REEMPLACEMENT D'UNE LAMPE TYPE "M" ANCIENNE GENERATION

INFORMATION ET CONTROLES AU MONTAGE D'UNE LAMPE TYPE "M" v2021

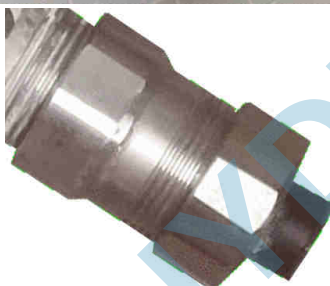
Si votre appareil a été fabriqué avant 2015 :

- Contrôler, à l'aide d'un pied à coulisse, le diamètre de passage de la lampe dans la pièce de fixation (bouchon de gaine)

Si le diamètre mesuré est inférieur à **33 mm**,

Si la pièce diffère de celle illustrée ci-contre ➡

- Il faut remplacer la pièce de fixation (bouchon de gaine) par la référence 14000181 + 15000754
